INFORME DE HITO DE CONTROL
N° 6253-2025-CG/GRMQ-SCC

**“MEJORAMIENTO Y AMPLIACIÓN DEL SERVICIO DE AGUA
PARA RIEGO DEL SISTEMA DE RIEGO YANAPUJIO –
VALLE DEL TAMBO EN LOS DISTRITOS DE ICHUÑA Y
UBINAS DE LA PROVINCIA GENERAL SÁNCHEZ CERRO
DEL DEPARTAMENTO DE MOQUEGUA Y LA PROVINCIA DE
ISLAY DEL DEPARTAMENTO DE AREQUIPA”**

**HITO DE CONTROL N° 7: “EJECUCIÓN CONTRACTUAL
PARA LA ELABORACIÓN DE SALDO DE EXPEDIENTE
TÉCNICO”**

MOQUEGUA, 14 DE JULIO DE 2025

Conclusiones del Supervisor, especialidad Riesgos y Vulnerabilidad, en la evaluación al levantamiento de observaciones al Primer entregable del Consultor Projectista

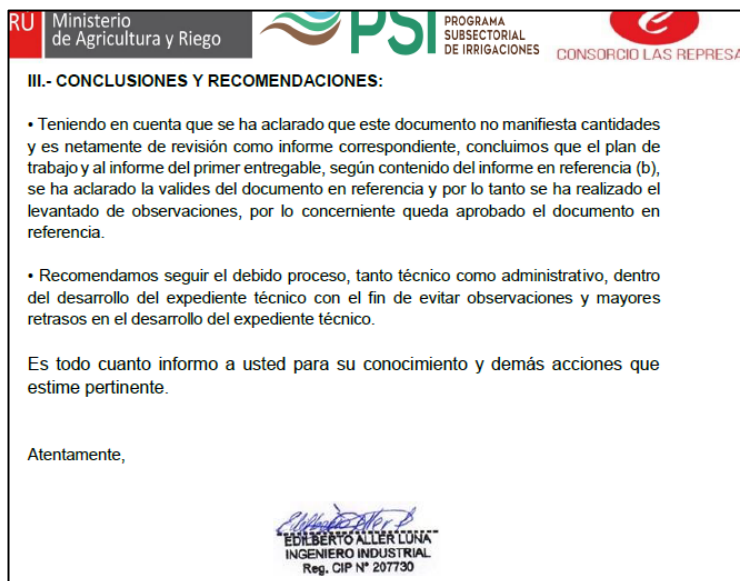
De la imagen anterior se aprecia que el especialista supervisor de Riesgos y Vulnerabilidad aprobó aceptando el criterio propuesto por el especialista del Consultor Projectista referido a lo que a su criterio comprendía las actividades a realizar del Primer, Segundo, Tercer y Cuarto Entregable, criterio que difiere a lo establecido en los TDR, y que figura en la imagen n.º 6.
